OPINIA TECHNICZNA

**SZCZELNOŚĆ KONSTRUKCJI DACHU PÓŁNOCNEGO
W SYSTEMIE JANSEN VISS FIRE EI30 I VISS TVS**

BIBLIOTEKI PUBLICZNEJ M.ST. WARSZAWY

UL. KOSZYKOWA 26/28, 00-950 WARSZAWA

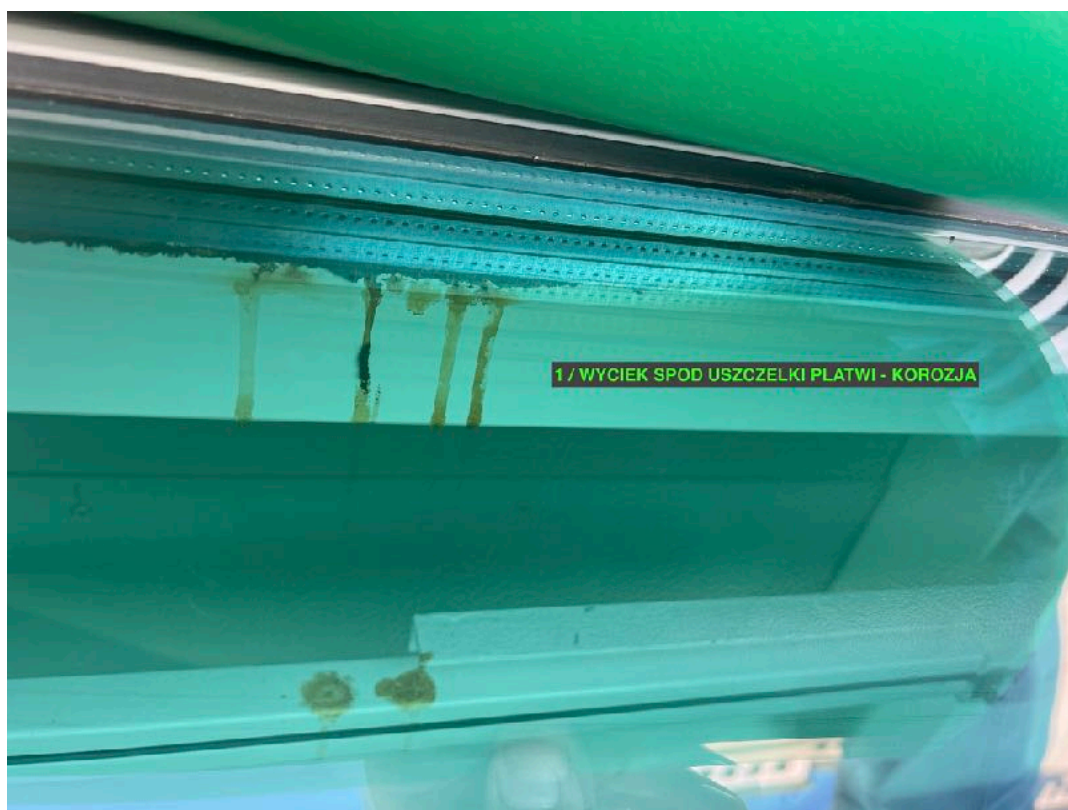
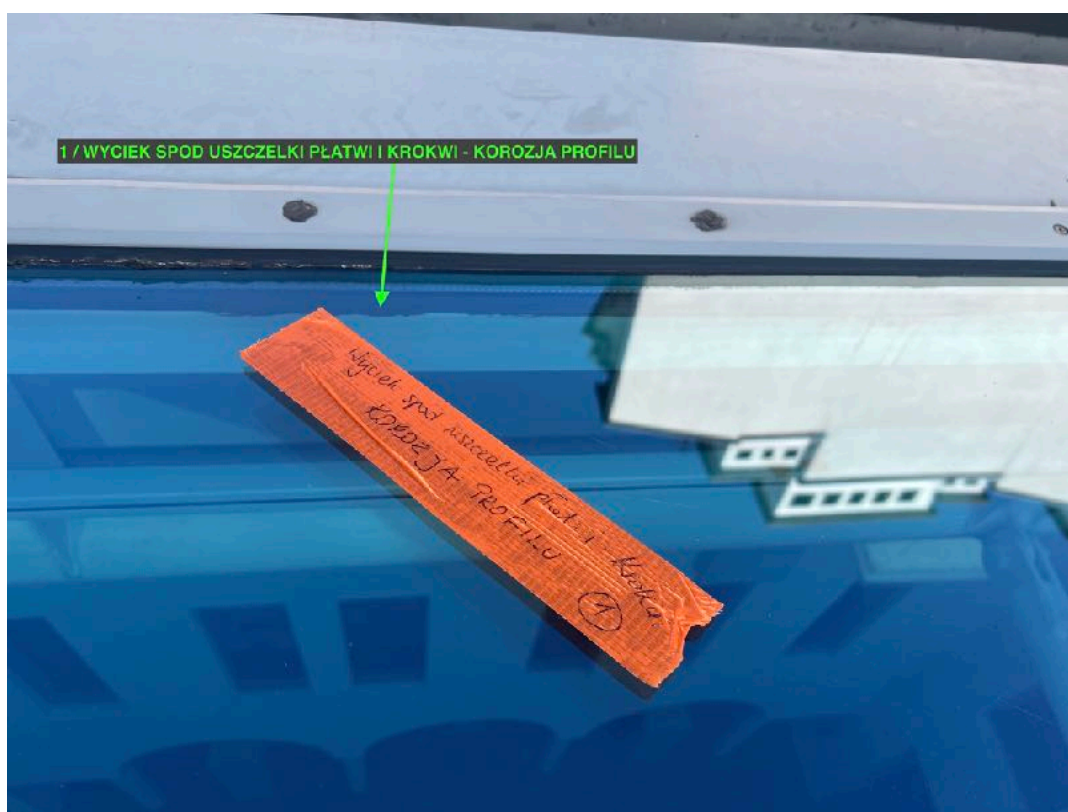
9. Brak ciągłości spoiny na połączeniu obróbek blacharskich.

10. Brak ciągłości spoiny na połączeniu obróbek blacharskich.

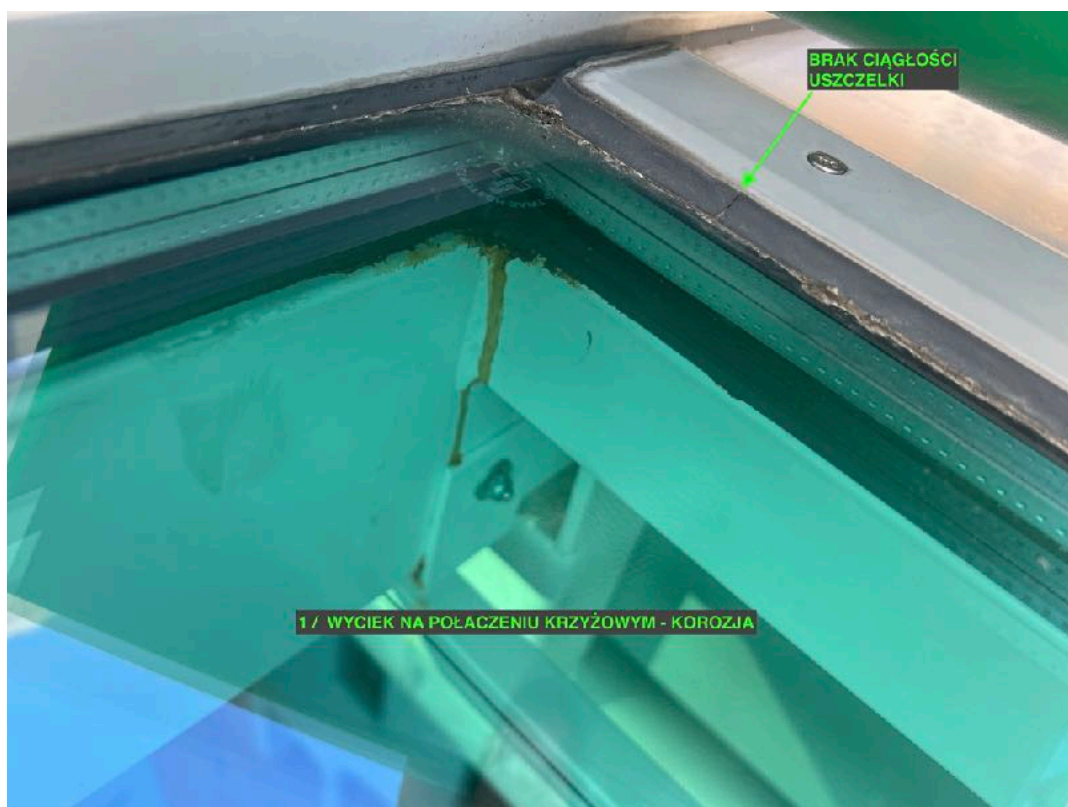
1. Brudne wycieki spod uszczelki krokwi i płatwi. Uszkodzona powłoka lakiernicza. Występują ogniska korozji.

1. Brudne wycieki spod uszczelki krokwi i płatwi. Uszkodzona powłoka lakiernicza. Występują ogniska korozji.

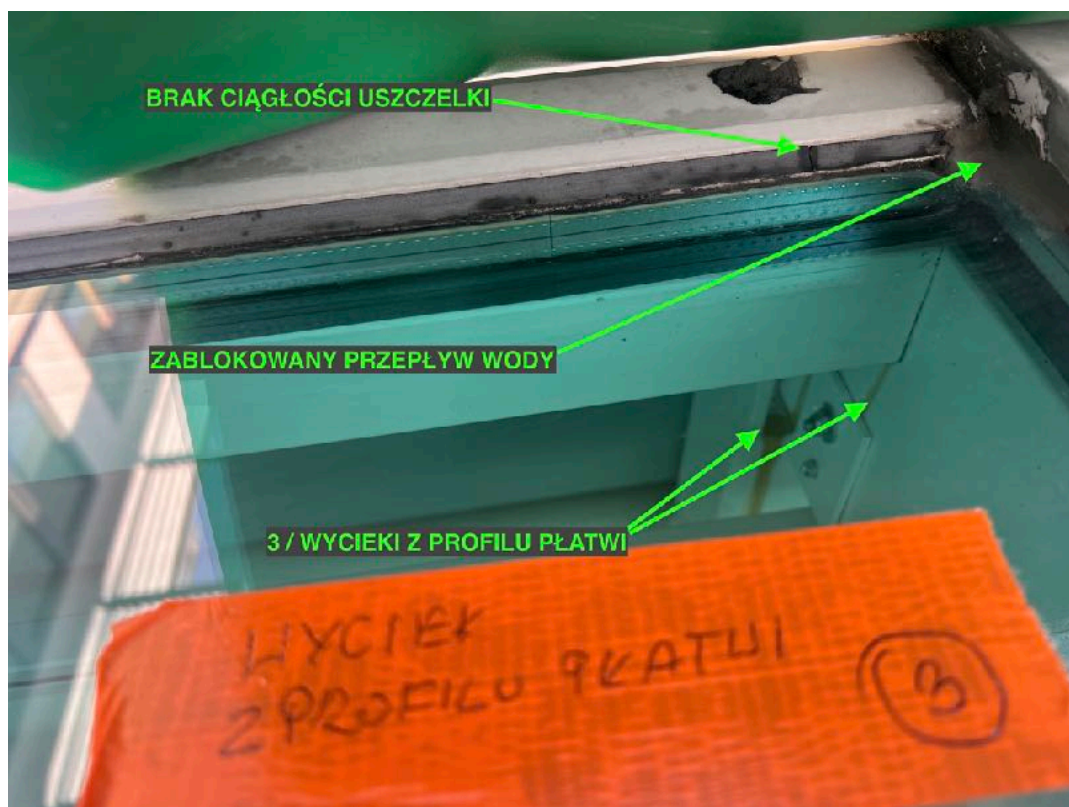
2. Brudny wyciek spod uszczelki centralnej na połączeniu krzyżowym.

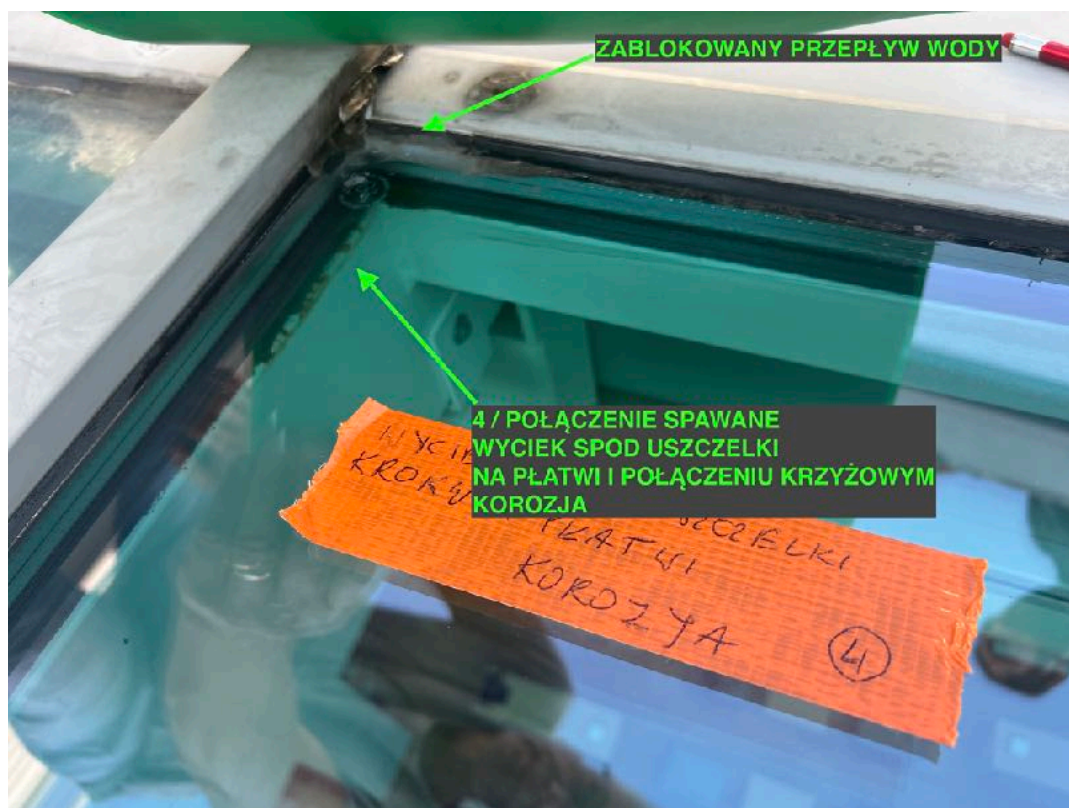
3. Wyciek z profilu płatwi. Brak ciągłości uszczelki, niedrożny przepływ wody.

4. Brudny wyciek spod uszczelki na profilu płatwi. Występują ogniska korozji.

4. Brudne wycieki spod uszczelki na profilu płatwi. Występują ogniska korozji.

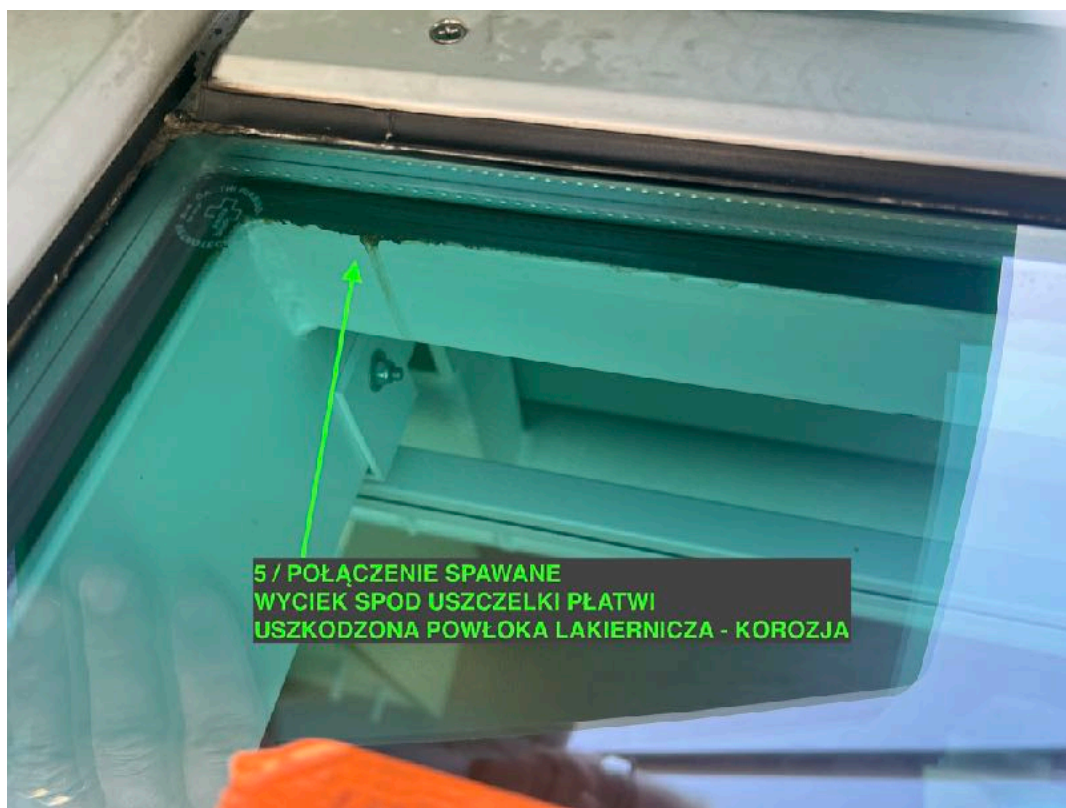
4. Niedrożny przepływ wody.

5 / WYCIEK SPOD USZCZELKI - KOROZJA

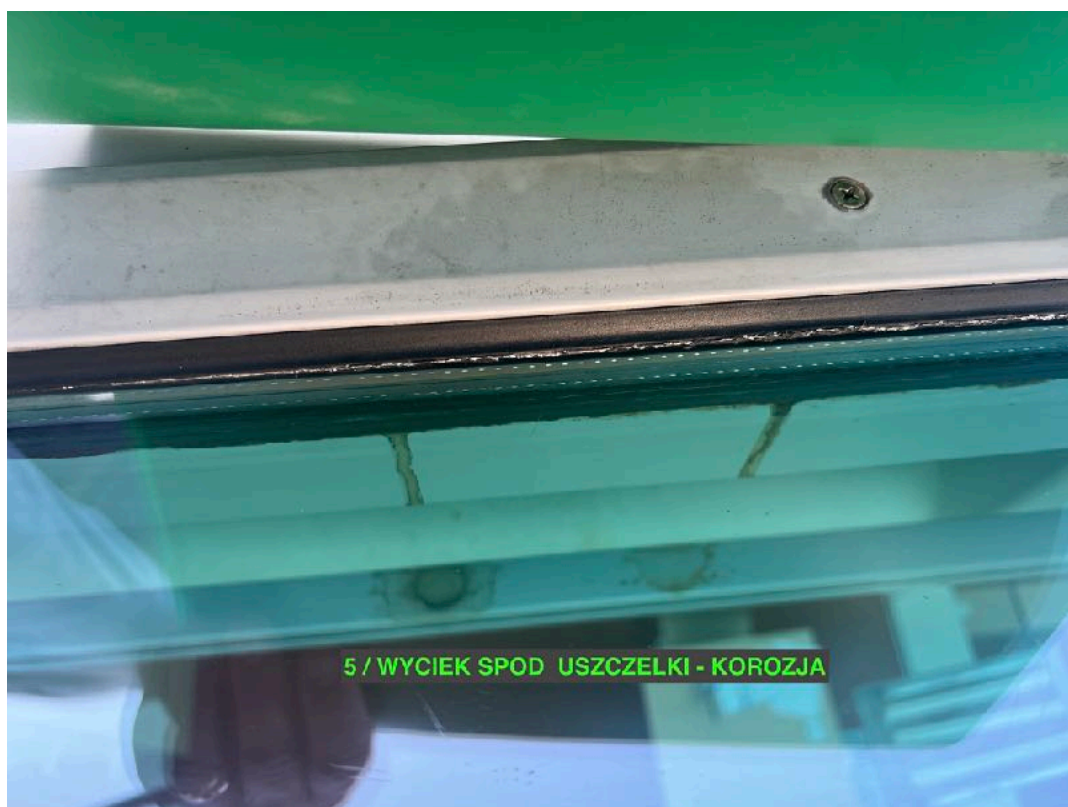
5. Brudny wyciek spod uszczelki profilu płatwi. Uszkodzona powłoka lakiernicza. Ogniska korozji.

5 / USZKODZONA POWŁOKA LAKIERNICZA
NA PŁATWI I POŁĄCZENIU KRZYŻOWYM
KOROZJA

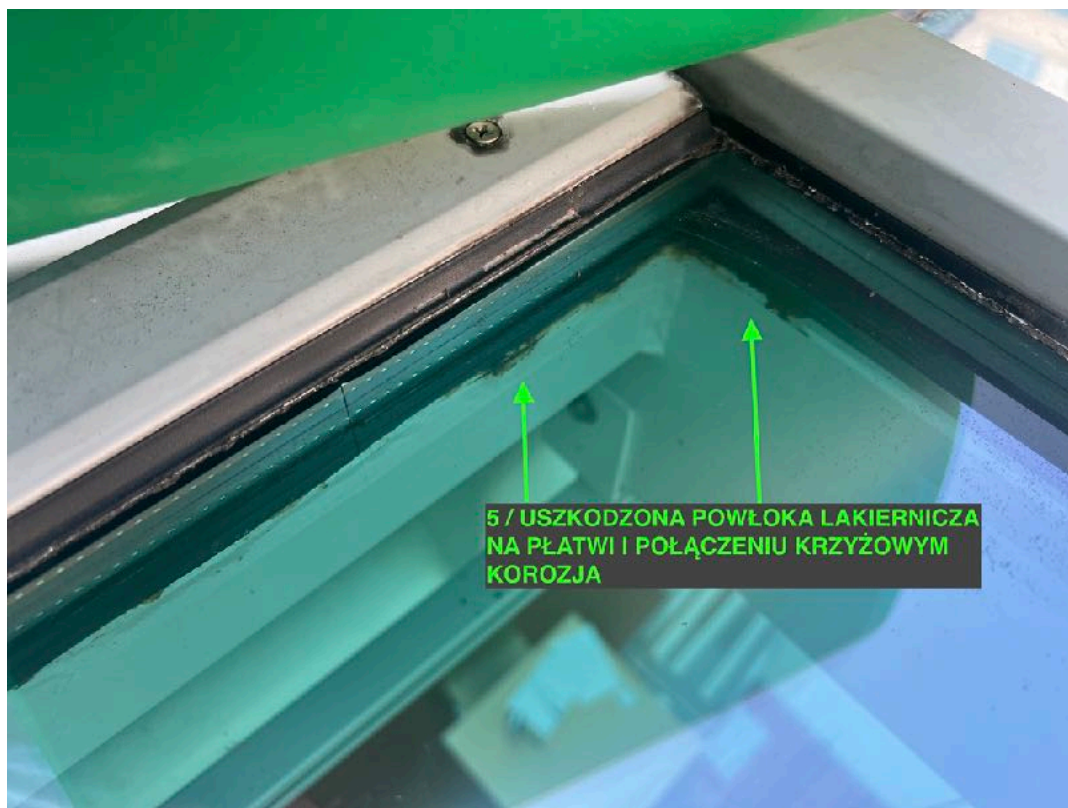
5. Brudne wycieki spod uszczelki profilu płatwi. Uszkodzona powłoka lakiernicza. Ogniska korozji.

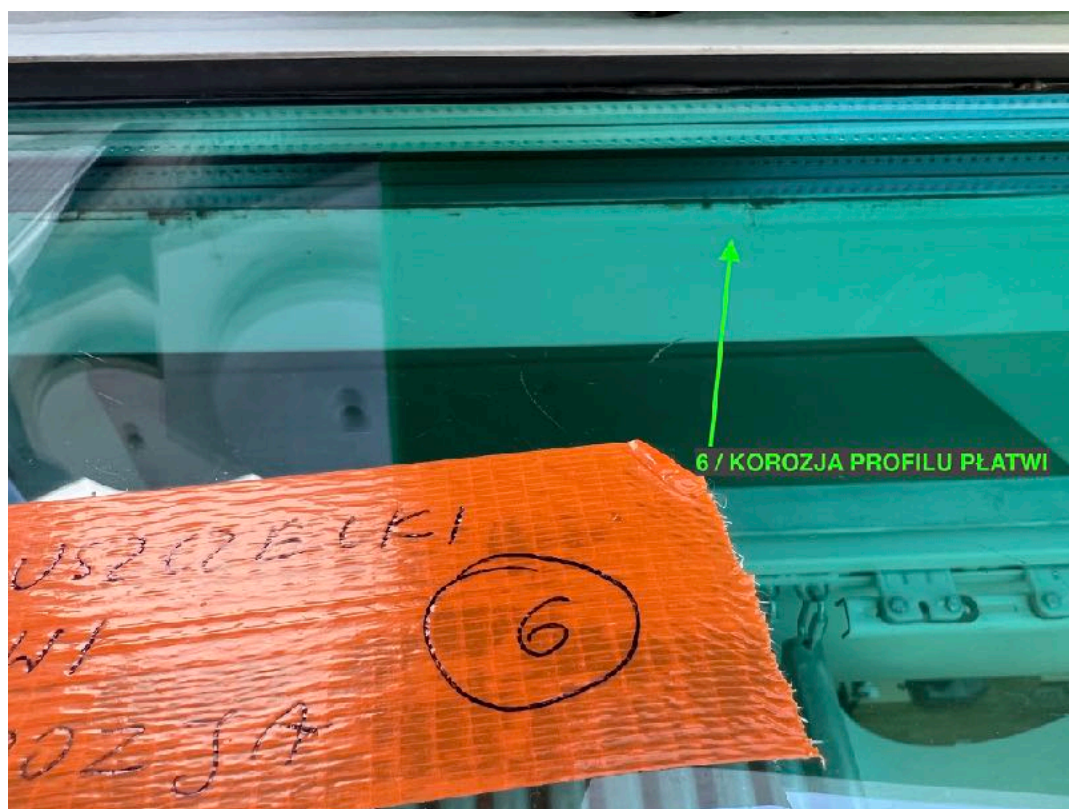
5. Korozja na profilach płatwi i krokwi

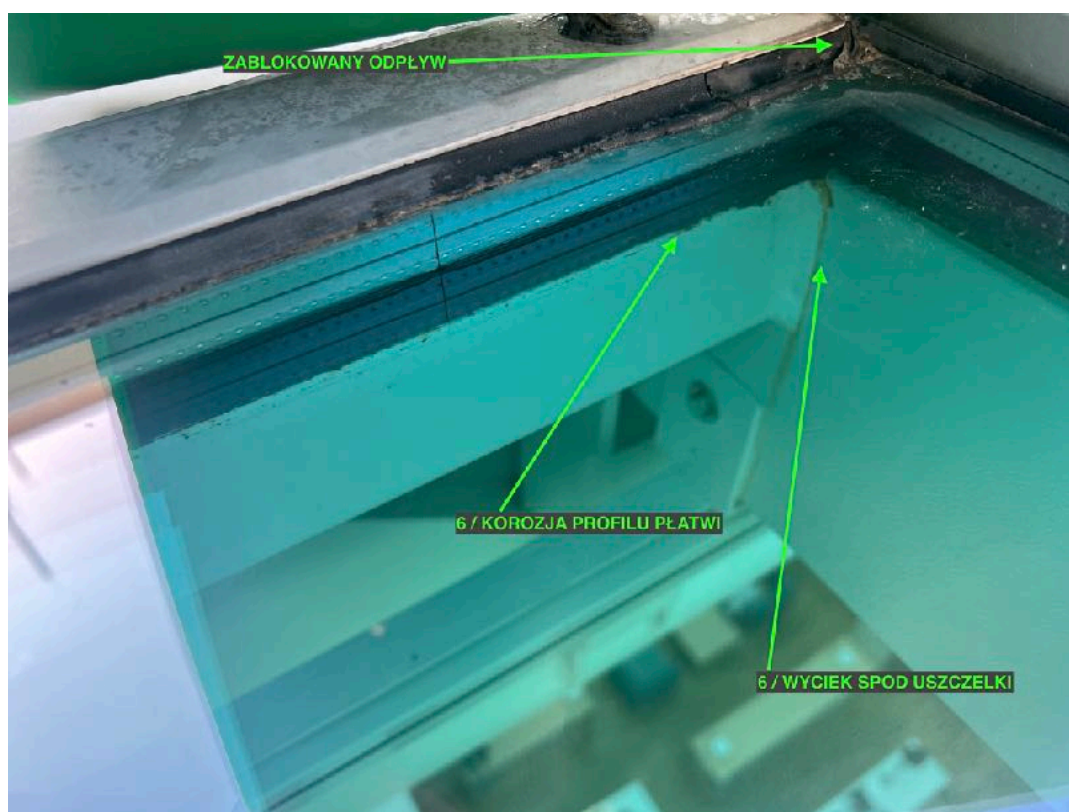
6. Wyciek spod uszczelki profilu płatwi i krokwi. Uszkodzona powłoka lakiernicza. Korozja. Brak ciągłości uszczelki pod listwą dociskową.

6. Korozja profilu płatwi, brudny wyciek spod uszczelki. Niedrożny przepływ wody.

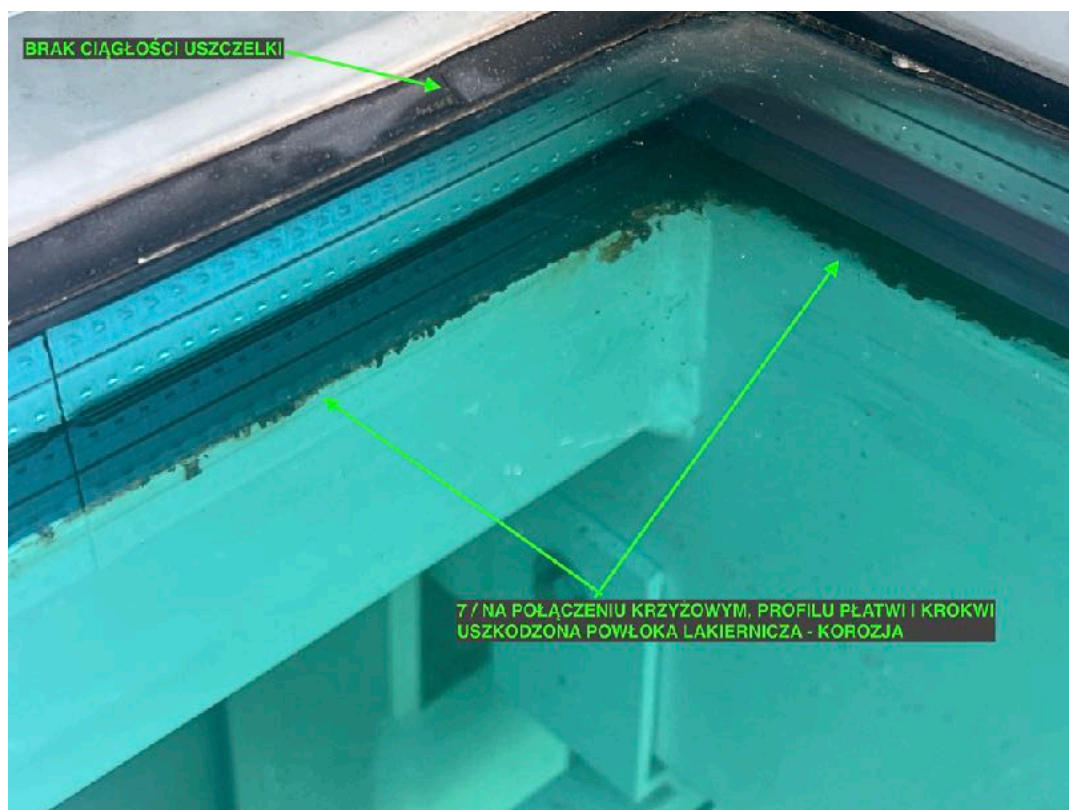
7. Na połączeniu krzyżowym brudny wyciek.

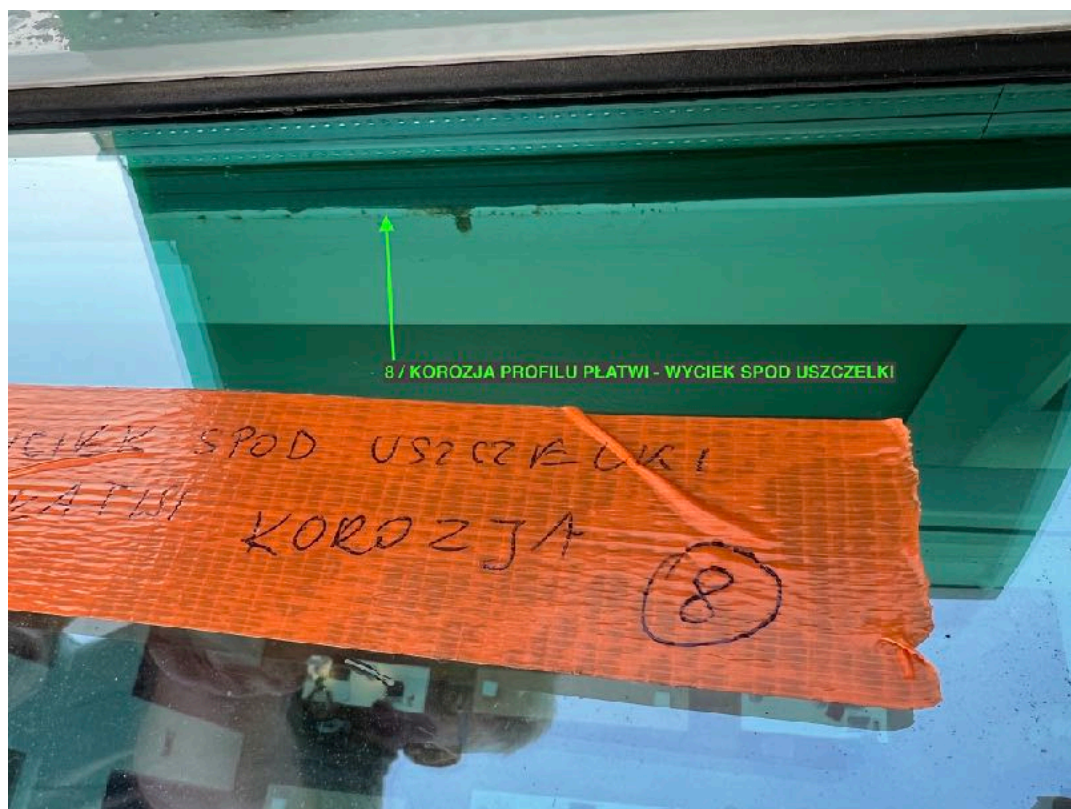
7. Na połączeniu krzyżowym płatwi i krokwi uszkodzona powłoka lakiernicza. Występuje korozja. Brak ciągłości uszczelki pod dociskiem.

8. Wyciek spod uszczelki. Korozja płatwi.
